Commune d'EYMEUX

MODIFICATION N°1 DU PLU *Procédure simplifiée*

2 – Pièces écrites modifiées
OAP modifiées
OAP n°3

3- OAP n°3 : Zones AUf et AUo1 : les « hauts du centre-village »

Schéma illustrant les principes d'aménagement, à titre indicatif :

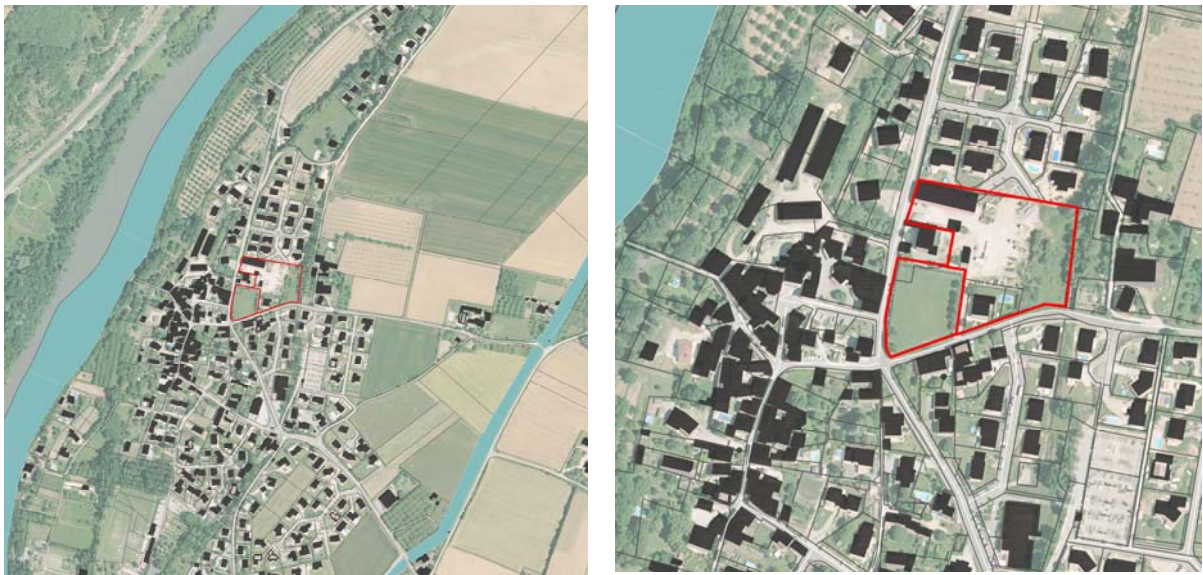
Une servitude au titre de l'article L.123-2b° est instaurée sur cette zone : le programme devra comprendre au moins 12 à 14 logements ~~essentiellement sous forme de~~ pouvant inclure des logements collectifs et/ou groupés.

Un stationnement de surface ~~pourra être~~ sera prévu pour les visiteurs à l'entrée nord du quartier.

Le stationnement dédié aux habitants de l'immeuble de logements collectif **de la zone AUf** pourra être créé à l'arrière du bâtiment (côté est) est donner sur la rue des Campanons.

Le bâtiment de logements collectifs **de la zone AUf** pourra être ~~sera~~ en R+1 ou R+2.

~~Les logements individuels groupés seront en R+1.~~

Les logements collectifs éventuels de la zone AUo1 seront implantés dans la partie ouest de la zone, qui longe la rue du Vercors (RD325). Le faitage de ces logements collectifs pourra être parallèle ou perpendiculaire à la rue du Vercors.

~~Le faitage des bâtiments individuels groupés sera réalisé parallèlement aux voies qui les desservent.~~

~~Les garages en façades le long de la voie située à l'est de l'opération ne devront pas représenter plus de 50% du linéaire de façades.~~
